AUTO N. 01482
“POR EL CUAL SE ORDENA EL INICIO DE UN PROCESO SANCIONATORIO
AMBIENTAL Y SE TOMAN OTRAS DETERMINACIONES”

LA DIRECCION DE CONTROL AMBIENTAL DE LA SECRETARIA DISTRITAL
DE AMBIENTE

Se realizó visita técnica de control y vigilancia al establecimiento EDS TERPEL BETANIA propiedad de la ORGANIZACION TERPEL S A y operado por la sociedad PASION INNOVACION EXPERIENCIA AUTOMOTRIZ S.A.S, ubicado en la Carrera 86 A 52 19 Sur, encontrando los siguientes hallazgos:

DATOS DE CAMPO PRUEBA DE SLUG

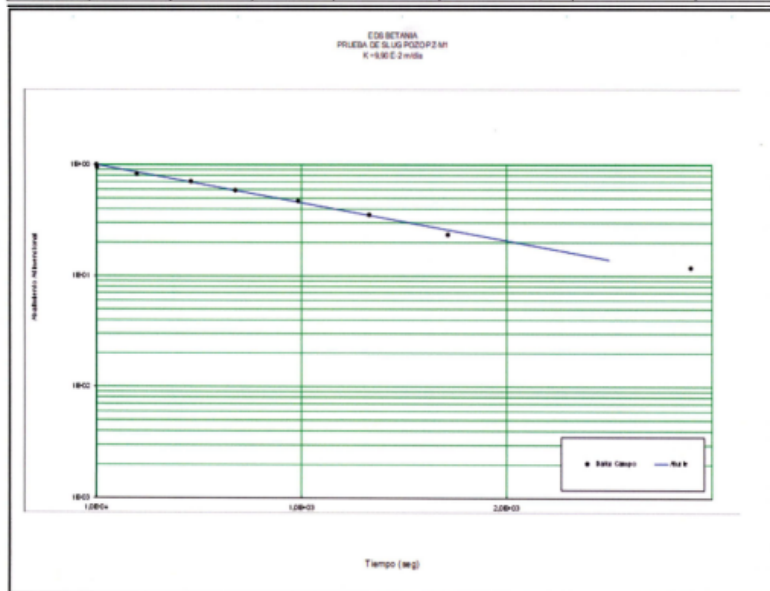
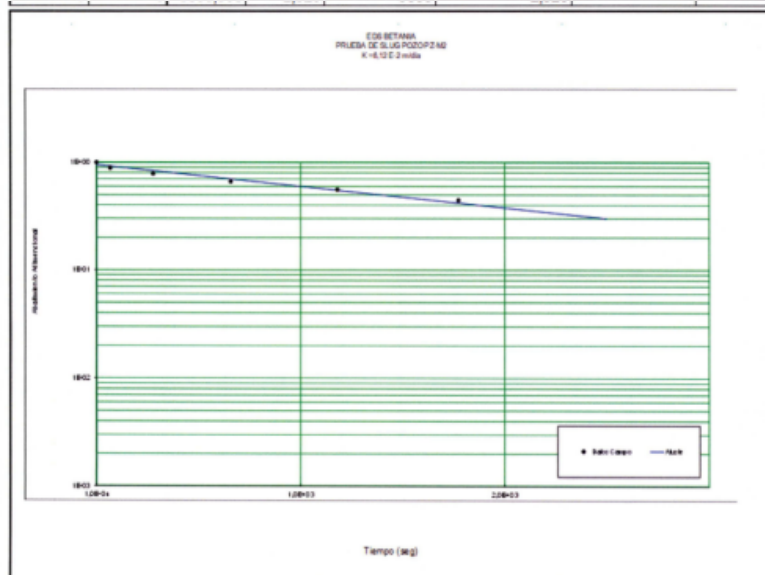
- Esta autoridad ambiental concluye que los resultados presentados de las pruebas Slug no son concluyentes, toda vez que estos no fueron realizados con el método ASTM D4044 / D4044M – 15 para determinar las propiedades hidráulicas del acuífero, dado que no se evidencia el uso del slug (barra o lingote) que suba por un pulso el nivel del agua en los pozos de monitoreo, así mismo se encuentra que las curvas de datos no se ajustan a modelos de correlación que permitan obtener valores representativos de la conductividad hidráulica y demuestren su concordancia con la litología existente en cada pozo de monitoreo dado que no se reflejan los datos de recuperación del nivel; además, que dichos resultados no se utilizaron para clasificar el agua subterránea del predio dado que no se incluyó el cálculo de la

Figura 1. Ubicación de pozos de observación.

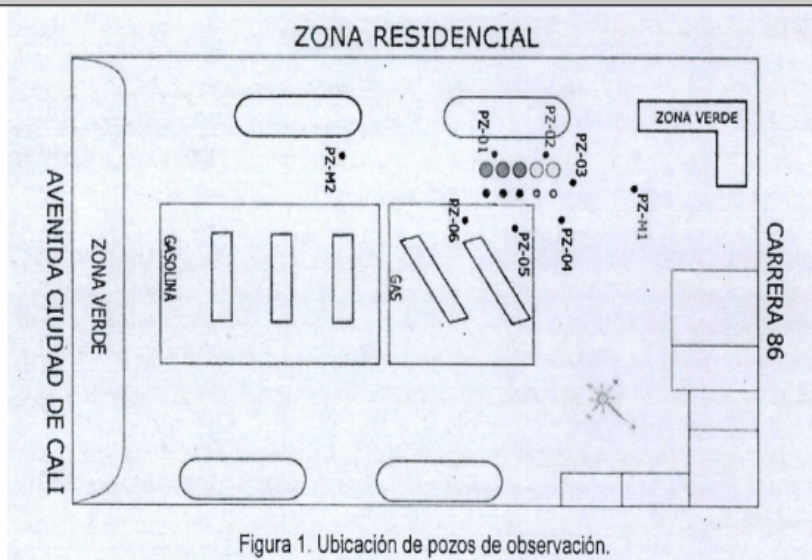
Dado lo anterior, la sociedad informa que se determinó realizar el sellamiento de los pozos de observación PZ-02, PZ-05 y PZ-06, los cuales contaban con la siguiente ubicación de acuerdo al gráfico remitido.

Adicionalmente indica que de acuerdo a que los pozos de monitoreo se encuentran dentro la fosa de tanques que cuenta con material de rellenos permeable la totalidad de estos pozos se encuentran comunicados entre si de tal forma que el agua subterránea es común entre ellos, por lo tanto, los tres pozos de monitoreo restantes PZ-01, PZ-03 y PZ-04 quedaran habilitados y son adecuados para monitoreos en estado de las condiciones del agua en la fosa de tanques.

Pronunciamiento Secretaria Distrital de Ambiente: Acorde con la información relacionada por establecimiento EDS TERPEL BETANIA se aceptan los motivos por los cuales se realizó el sellamiento de los antiguos pozos de observación, Toda vez que los pozos restantes dan cumplimiento al Artículo 9 de la resolución 1170/97.

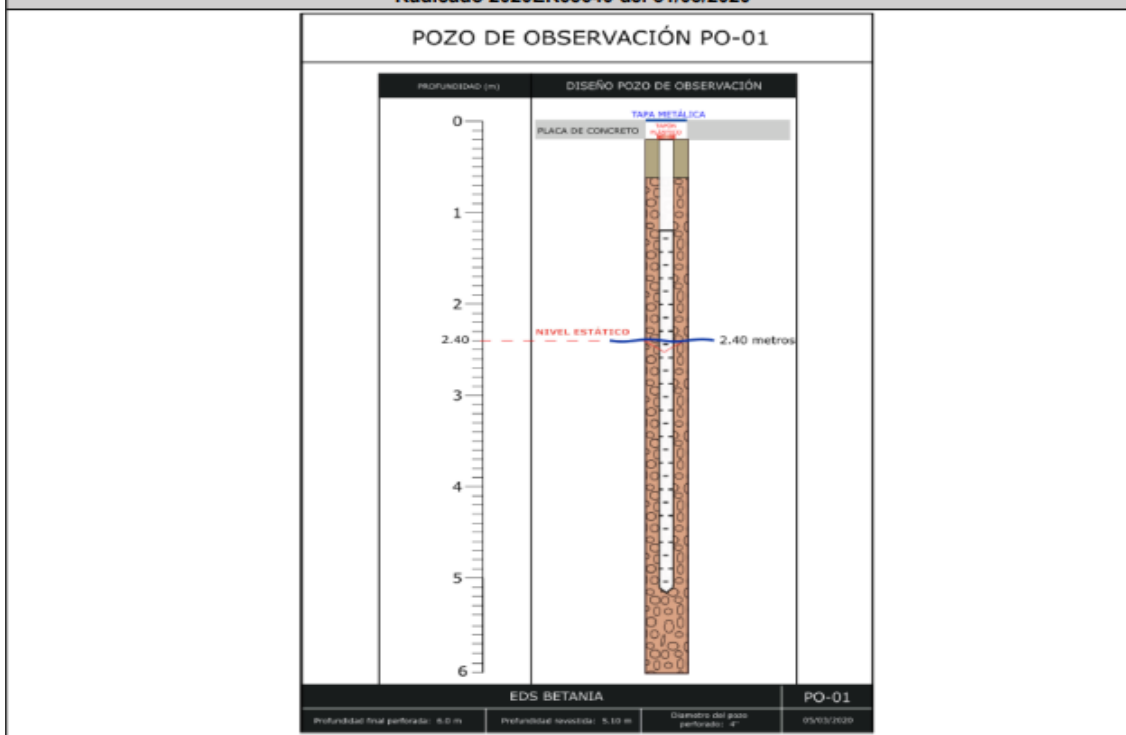
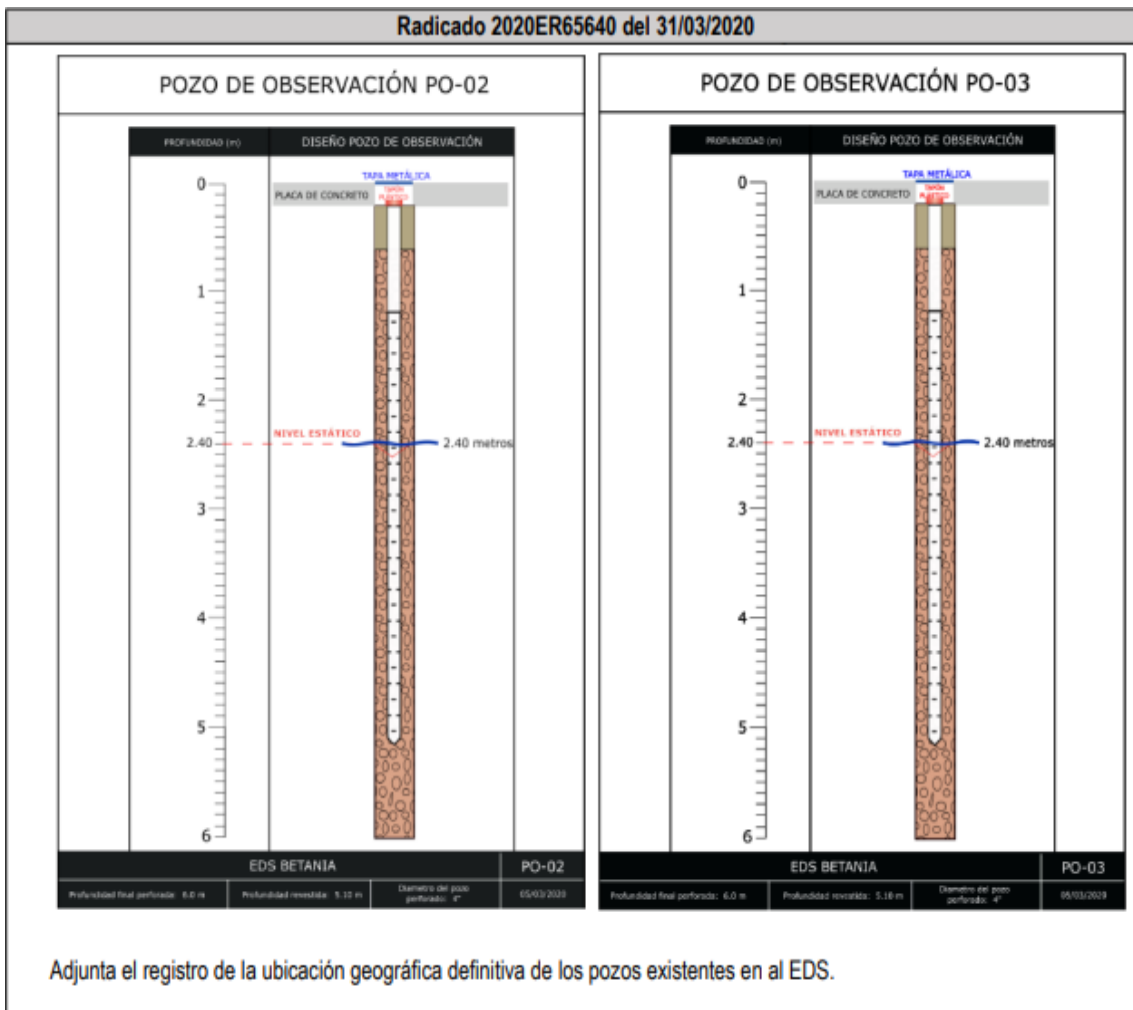
- Frente al desarrollo constructivo de los nuevos pozos de observación, no es claro el método de perforación utilizado, dado que no realiza una descripción litológica del material permeable existente en la fosa y conforme al registro fotográfico se desconoce si se utilizaron lodos de perforación.
- No incluye la medición de los compuestos orgánicos volátiles en el desarrollo de las actividades de construcción de los nuevos pozos de observación.
- Si bien los nuevos pozos de observación dan cumplimiento al artículo 9 de la Resolución 1170 de 1997, cabe resaltar que durante la visita del 29/03/2022 se encontró un tercer pozo de monitoreo al costado nororiental del predio denominado PM2 (Ver figura 2), y en el expediente SDA-05-2008-223 y el sistema forest no reposa información de este pozo, se solicitará al usuario remitir las condiciones constrictivas del mismo.
